改善箇所説明図

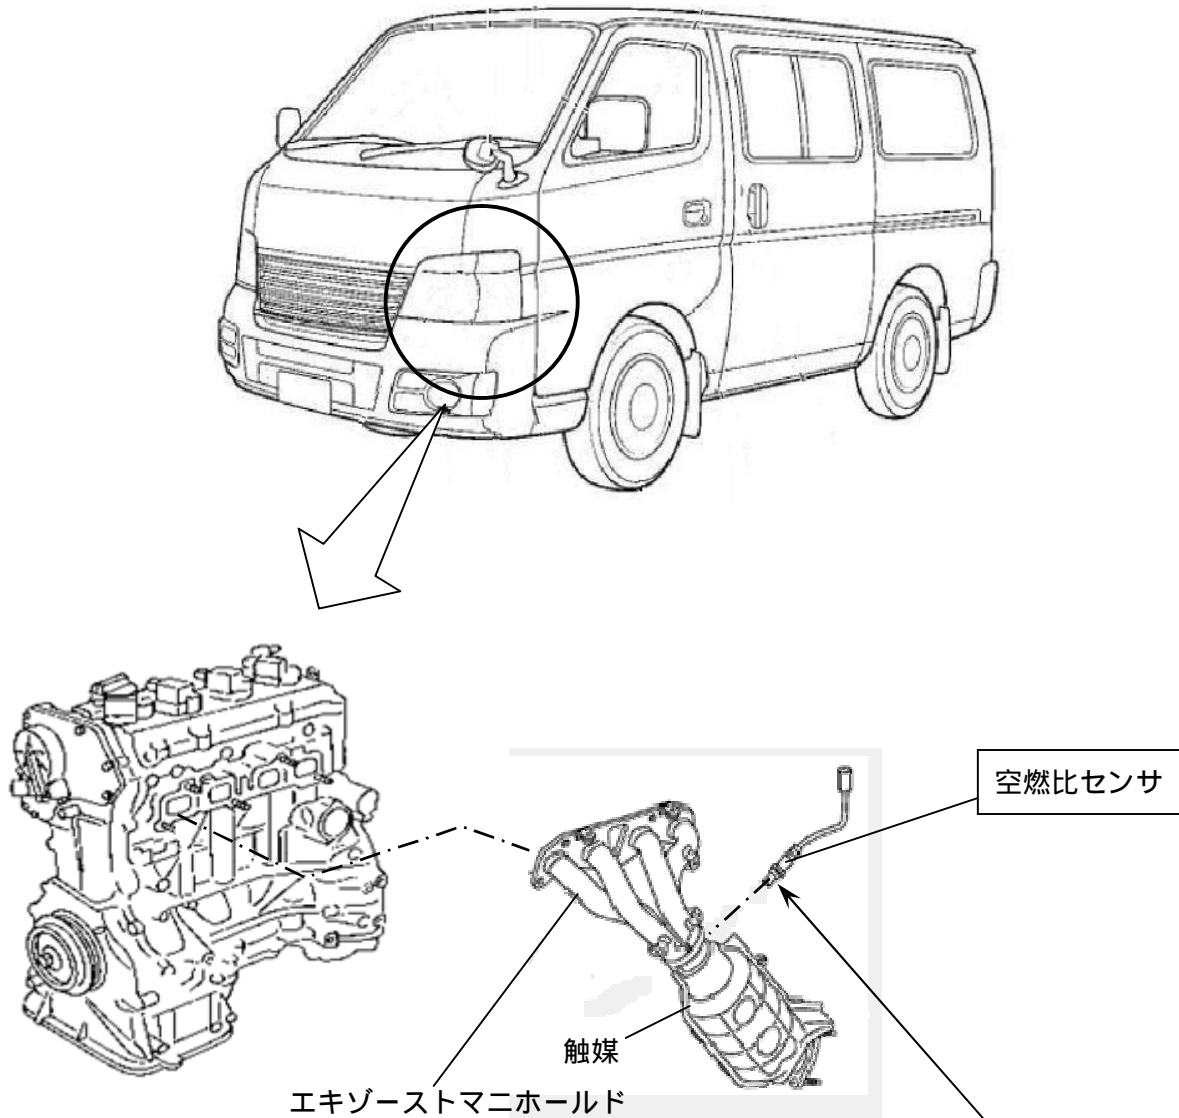
基準不適合発生箇所

排出ガス発散防止装置において、エンジン製作工場検査設備の空燃比センサ用電気配線が不適切なことにより、空燃比センサを損傷させたおそれがあり、当該車の排出ガス発散防止装置が確実に機能せず、一酸化炭素排出量が規制値を超えるおそれがある。

改善の内容

全車両、当該空燃比センサを点検し、損傷しているものは良品と交換する。

識別：銀色のシールをモデルナンバープレートの右横に貼り付ける。
